COMUNE DI LUNGAVILLA

Oggetto **Aggiornamento del Piano Cimiteriale del comune di Lungavilla.**

Illustrazione delle modificazioni

1) Modifica della Tavola n. 03 — Zonizzazione di piano destinazione funzionale – Aggiornamento

Figura 3. Ampliamento del cimitero contenuto nella *Tavola 3 "Aggiornamento"*: è stato inserito un nuovo corpo di fabbrica che potrà contenere 180 loculi. Complessivamente sarà possibile realizzare 530 sepolture.

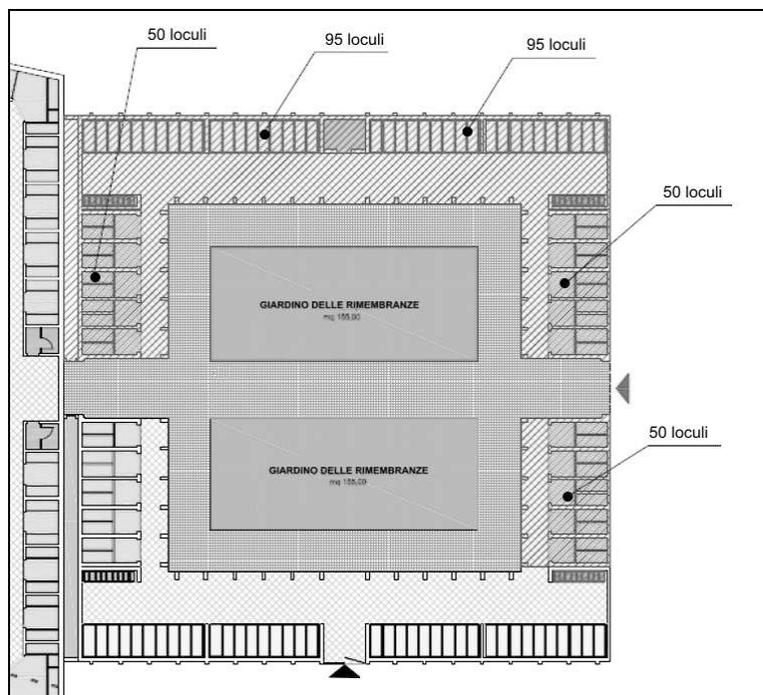
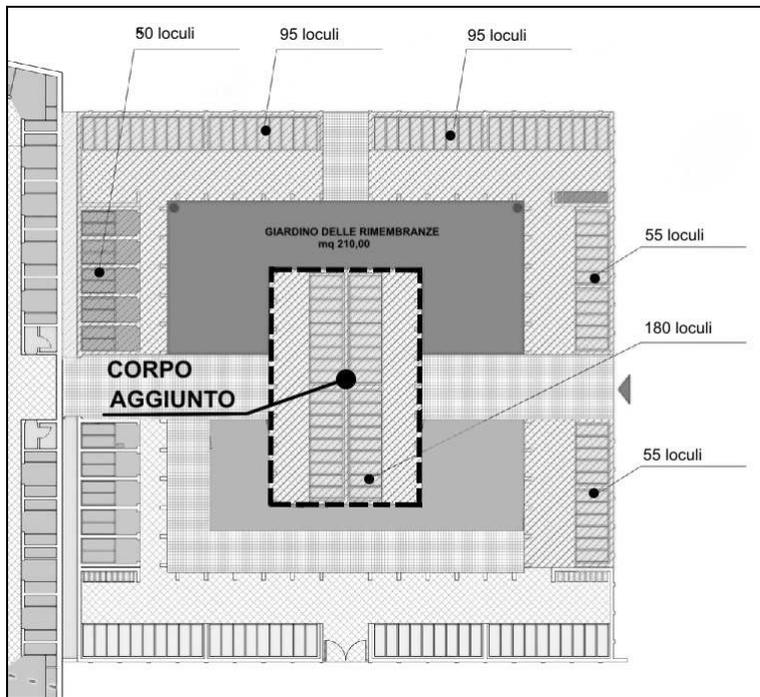
Figura 2. *Ampliamento del cimitero contenuto nella Tavola 3 "Vigente": sono previste 340 sepolture, con area libera al centro, divisa in due da un marciapiedi, destinata a giardino delle rimembranze*
